規劃設計階段

D-1 團隊名單			填寫單位		
			主辦生態團隊		
工程名稱	大濱 3 號圳改善工程				
填表人員 (單位/職稱)	梁庭瑀 (弘益生態有限公司/計畫專員)	填表日期	114 年 09 月 25 日		
主辦機關： <u>農業部農田水利署臺東管理處</u>					
職稱	姓名	學歷	專業資歷	負責工作	專長
三等助理工程師	陳重宇	大學	26 年	工程主辦	工地現場管理
主辦生態團隊： <u>弘益生態有限公司</u>					
職稱	職稱	職稱	職稱	職稱	職稱
總經理	賴慶昌	東海大學生物系碩士	29 年	總管理與督導	生態調查規劃、地理資訊系統及生態檢核
協理	張英芬	國立中興大學畜產系 碩士	16 年	生態調查、檢核規劃及成果分析	生態調查規劃、生態資源分析
副理	王維辰	國立東華大學自然資源與環境學系 碩士	15 年	生態調查、檢核規劃及成果分析	生態檢核、陸域生態調查及棲地評估
計畫專員	陳怡方	國立臺南大學生態與技術學系 學士	2 年	生態評估及協助報告撰寫	資料分析、繪製生態敏感圖、生態檢核
計畫專員	梁庭瑀	東海大學生命科學系 學士	1 年	生態評估及報告撰寫	資料分析、繪製生態敏感圖、生態檢核
設計單位： <u>土水工程顧問有限公司</u>					
職稱	姓名	學歷	專業資歷	負責工作	專長
設計	邱勁捷	高職	1 年	設計	機械設計
設計生態團隊： <u>弘益生態有限公司</u>					
職稱	姓名	學歷	專業資歷	負責工作	專長
總經理	賴慶昌	東海大學生物系碩士	29 年	總管理與督導	生態調查規劃、地理資訊系統及生態檢核
協理	張英芬	國立中興大學畜	16 年	生態調查、檢核	生態調查規劃、

D-2 工區生態資料蒐集成果更新			填寫單位
			設計單位
工程名稱	大濱 3 號圳改善工程		
填表人員 (單位/職稱)	梁庭瑤 (弘益生態有限公司/計畫專員)	填表日期	114 年 09 月 25 日
工程範圍圖：

1. 生態關注區域圖：

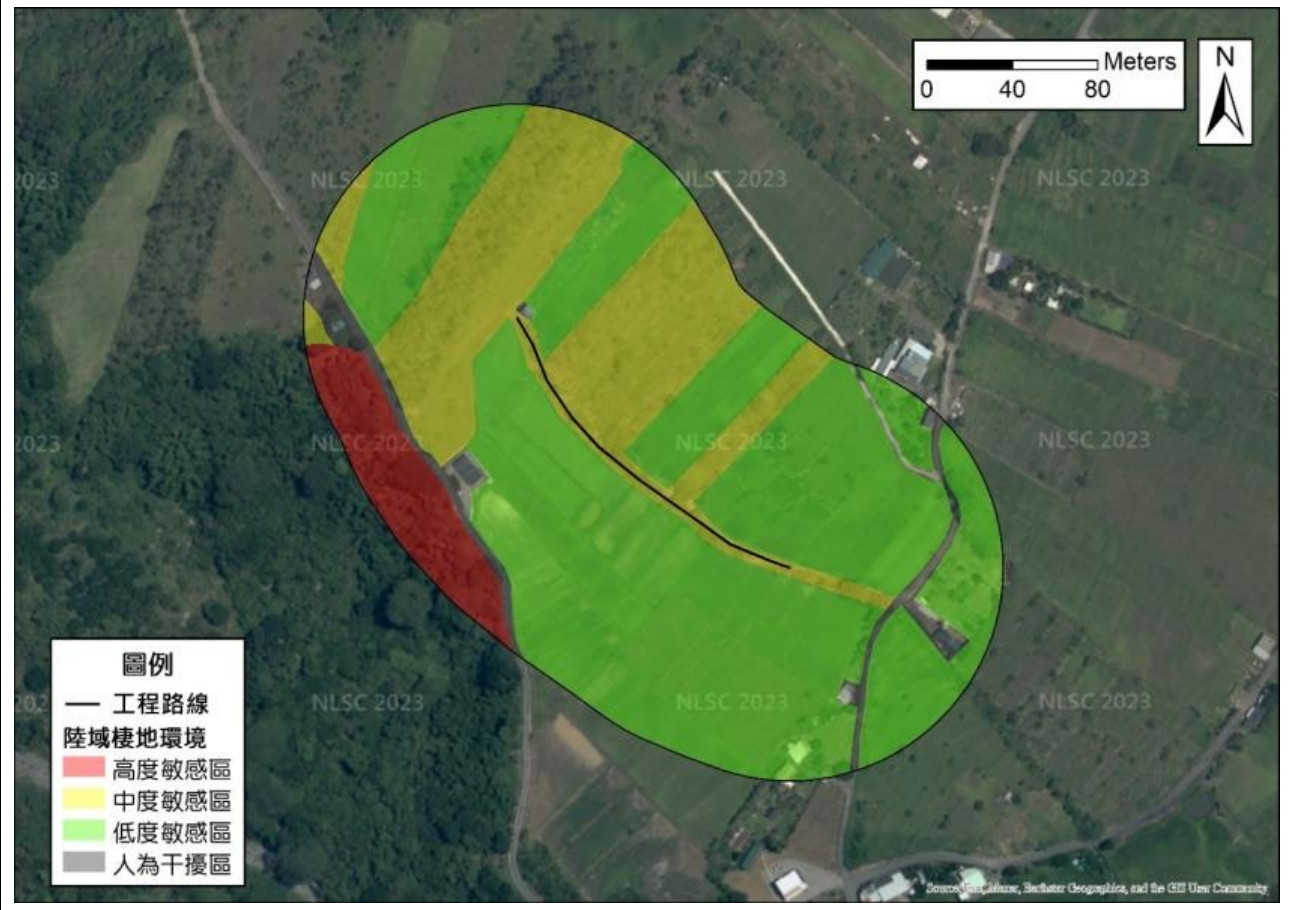
<p>3. 建議於集水井內設置 1 處動物逃生通道，坡度控制於 40 度以下，並進行表面粗糙化處理或懸掛 2 處麻繩或掛網，避免野生動物掉入無法逃脫。</p> <p>4. 工區內及周邊施作相關車輛行進時速應限於 30 公里以下，以減少路殺機率。</p> <p>5. 工程施作產生之民生廢棄物如廚餘等，應妥善包裹並隨每日下工帶離工區，避免吸引野生動物進入工區及誤食。</p> <p>6. 禁止於工區飼養及餵食遊蕩犬貓，避免造成周邊野生動物之生存壓力。</p> <p>7. 施工時間須迴避晨昏時段(8:00 前，17:00 後)施作，以減輕對野生動物之干擾。</p>	<p>3. 由於集水井銜接護岸及排水溝，已於護岸設置動物逃生坡道及攀爬網，故不在集水井內新設動物逃生通道。</p> <p>4. 遵照辦理，新增施工說明。</p> <p>5. 遵照辦理，新增施工說明。</p> <p>6. 遵照辦理，新增施工說明。</p> <p>7. 遵照辦理，新增施工說明。</p>
<p>梁庭瑀/弘益生態有限公司意見：</p> <p>除上述友善對策外，建議配合工程施作項目編列相關環境保護費用，如空氣汙染防制、水汙染防治及廢棄物處理等。</p>	<p>回覆人員 <u>邱勁捷/土水工程顧問有限公司</u>：</p> <p>遵照辦理，已納入工程預算書內。</p>
<p>梁庭瑀/弘益生態有限公司意見：</p> <p>請將生態關注區域圖及生態友善措施平面圖放入設計圖中。</p> <p>生態關注區域圖：</p>  <p>生態友善措施平面圖：</p> 	<p>回覆人員 <u>設計單位</u>：</p> <p>遵照辦理。</p>
